NYE AKER

MEDVIRKNING PULJE 3.2 - MØTE 3

GRUPPE X - POLIKLINIKK OG DAGBEHANDLING

TEMA FOR MØTE 3

S33 - 04.01.086 Undersøkelse og behandling, stomi

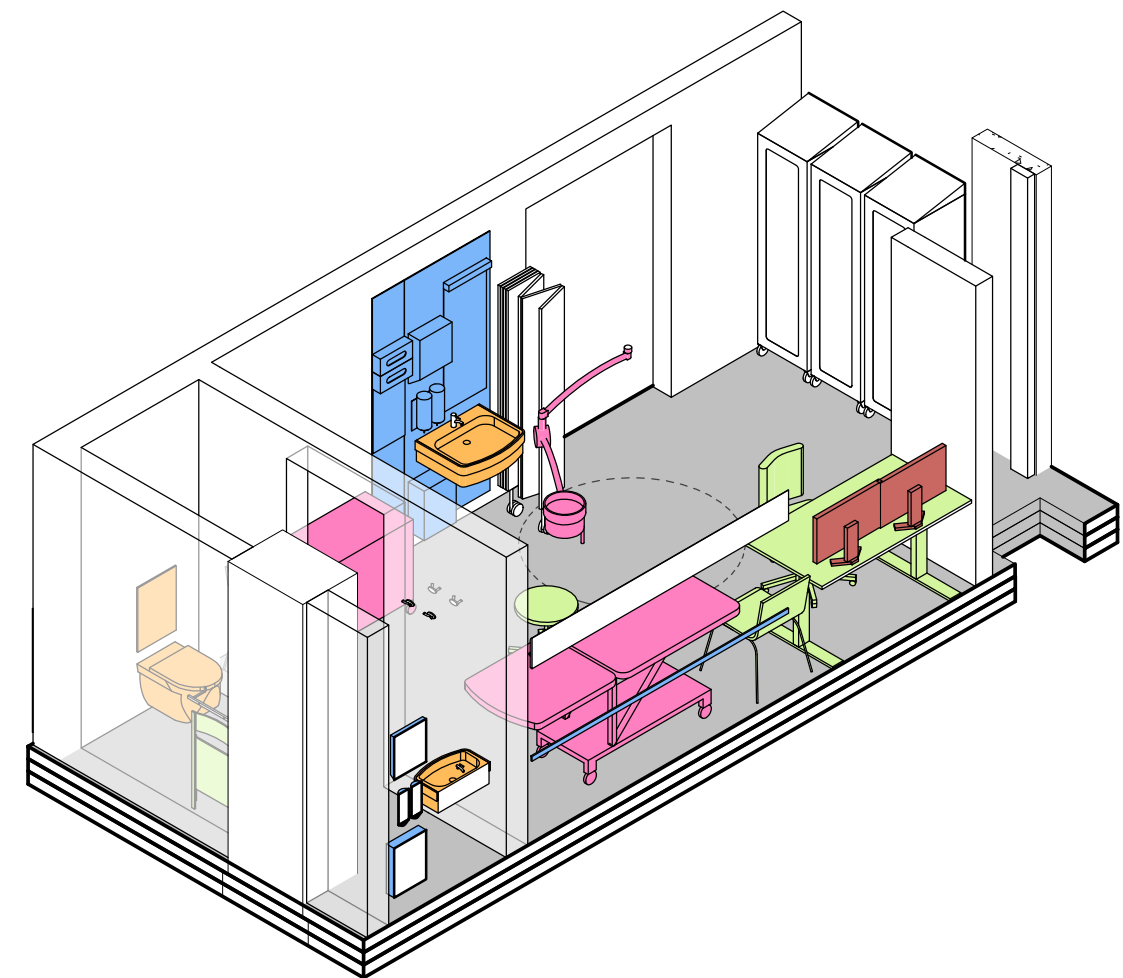
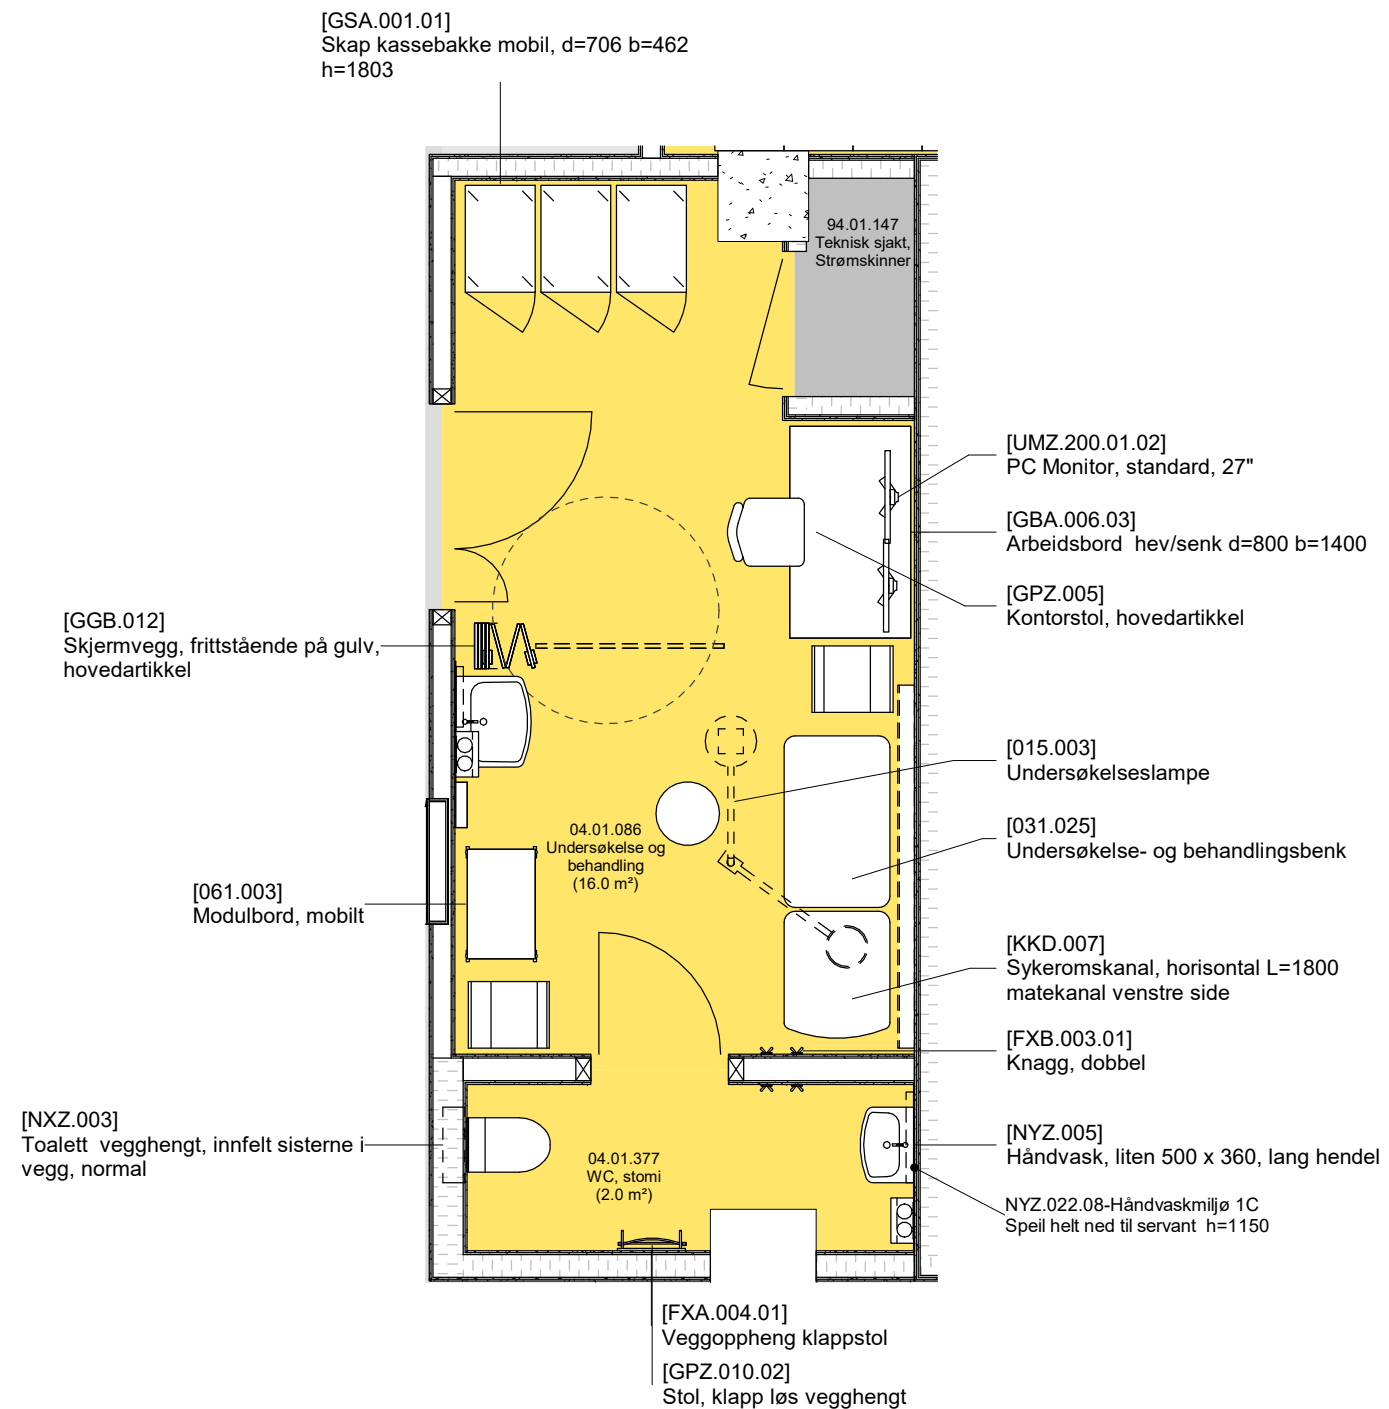
- Behandlingsbenk er flyttet nærmere toalett og dør flyttet nærmere lager og bad på andre siden av korridor.
- Det er plass til 3 høyskap. Og, flere kan plasseres i nærliggende lager.

S34 - 04.01.167 Undersøkelse og behandling, spesialrom, urodynamisk lab

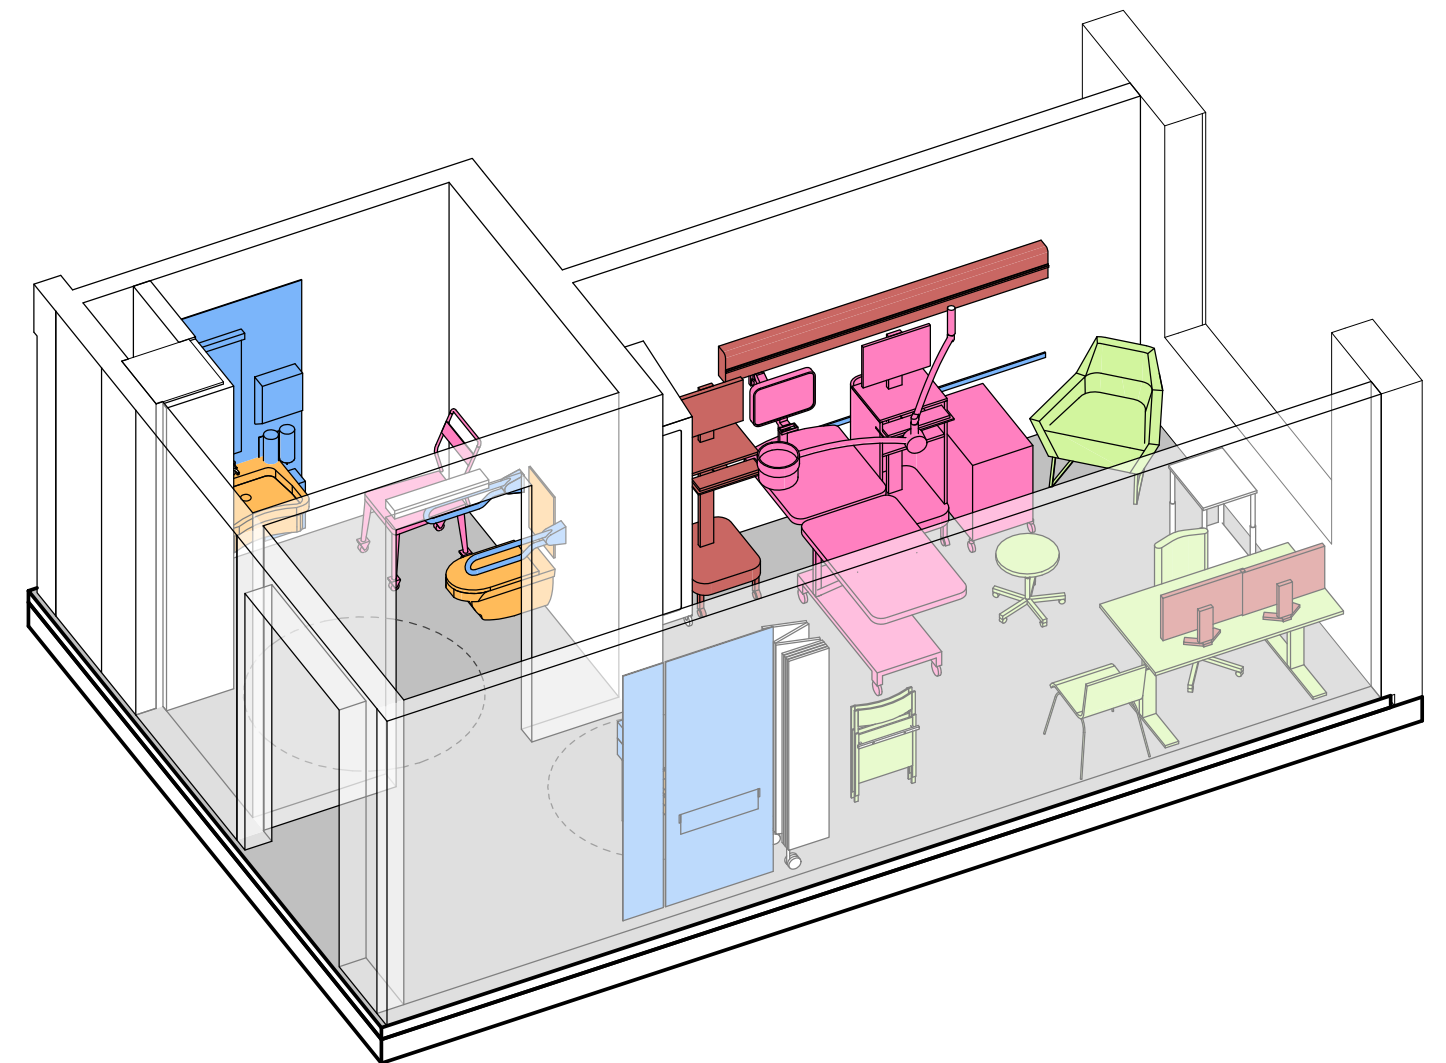
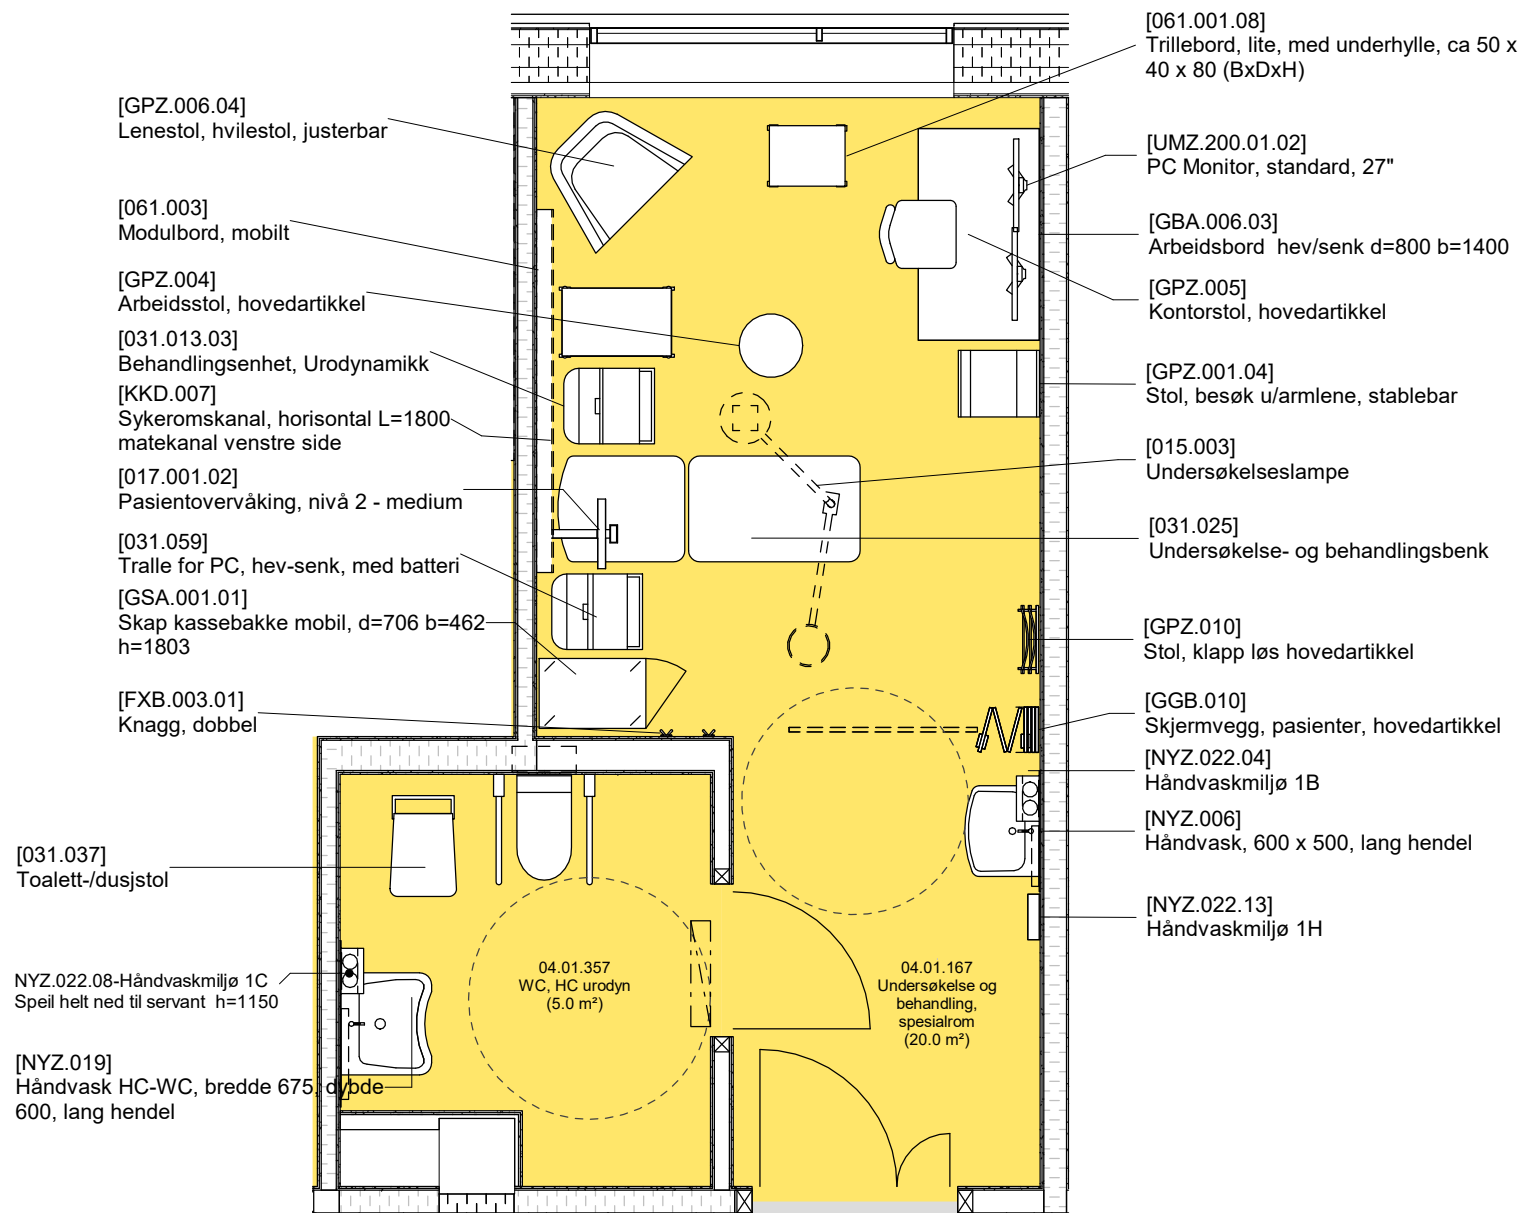
- Pasient lenestol er lagt inn.
- Det foreslås ett høyskap. I tilbakemelding ønske om 2 stk. Kan man se på en prioritering av hva som kan gå ut?
